## GENERALDIREKTOR FÜR UMWELTSCHUTZ

DOOŚ-tos.440.5.2015.MT.28  
DD44-8431/1002/7

**Betrifft: die wesentlich veränderte Kraftstoffverbrennungsanlage, die einer integrierten Genehmigung bedarf sowie erhebliche nachteilige Auswirkungen auf die Umwelt im grenzüberschreitenden Rahmen haben kann (PGE Górnictwo i Energetyka Konwencjonalna S.A., Filiale Kraftwerk Turów)**

Antwort von PGE Górnictwo i Energetyka Konwencjonalna Spółka Akcyjna mit Sitz in Belchatow auf die Stellung der Regionalen Direktion Sachsen, die im Schreiben vom 4. März 2019, Zeichen DD44-8431/1002/7 dargestellt wurde, sowie die Antworten auf die durch die deutsche Gesellschaft geäußerten Anmerkungen.

**Legende:****Allgemeines Schema des Prozesses der Abwasserreinigung aus der Anlage zur Rauchgasentschwefelung im Nassverfahren**

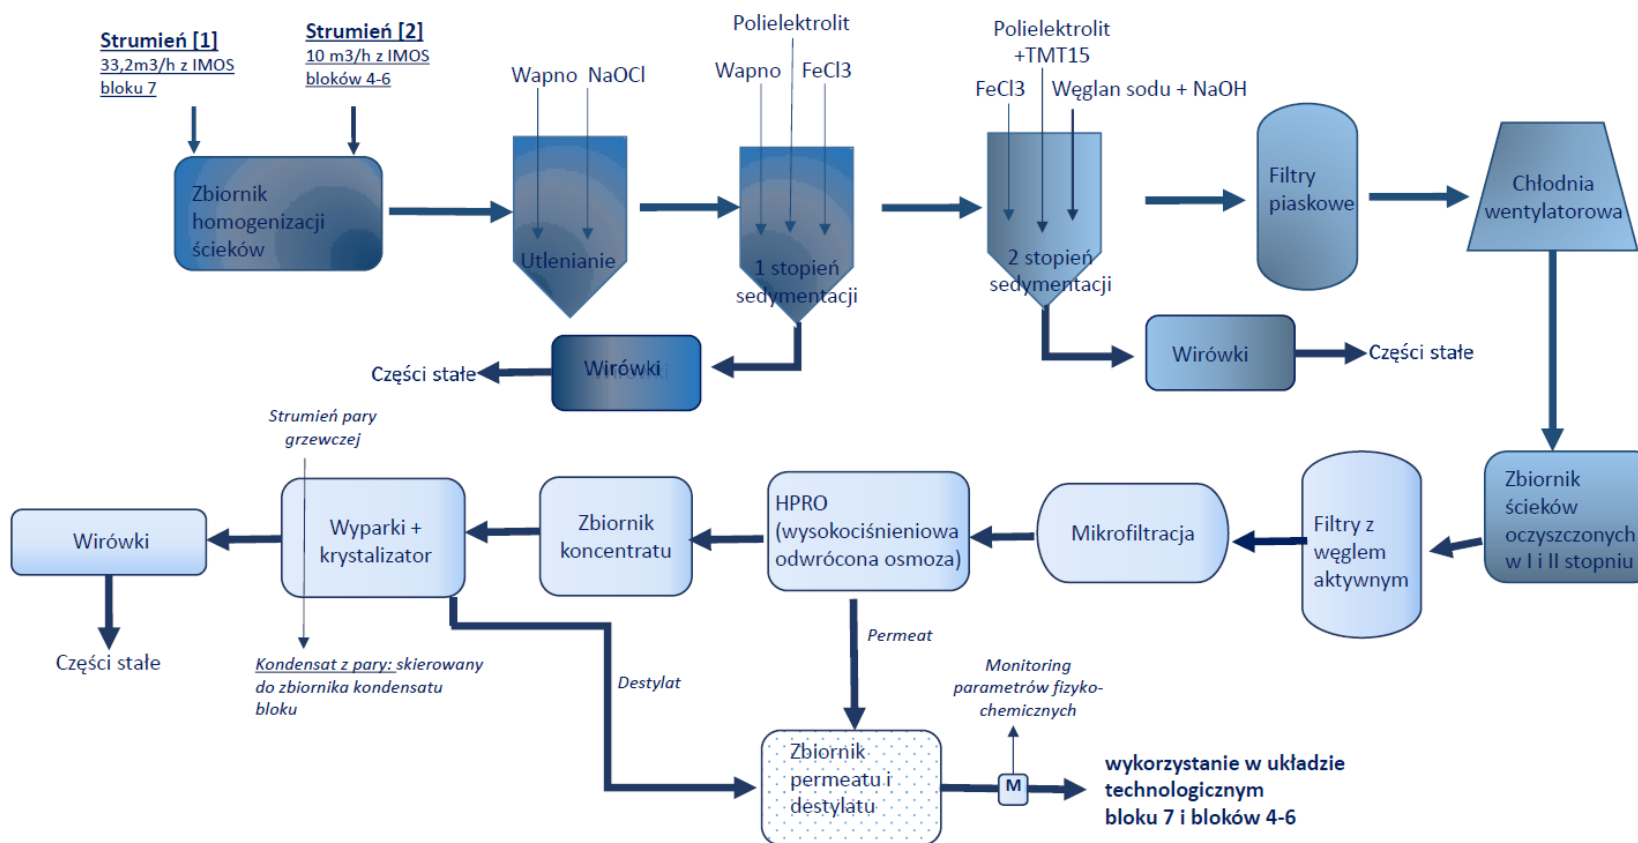
„Bitte ein Schema der Kläranlage hinzufügen, die der Anlage zur Rauchgasentschwefelung im Nassverfahren zugeordnet ist, von dem auf der Seite 2 der „Korrektur...“ die Rede ist.“

Ogólny schemat procesu oczyszczania ścieków z Instalacji Mokrego Odsiarczania Spalin
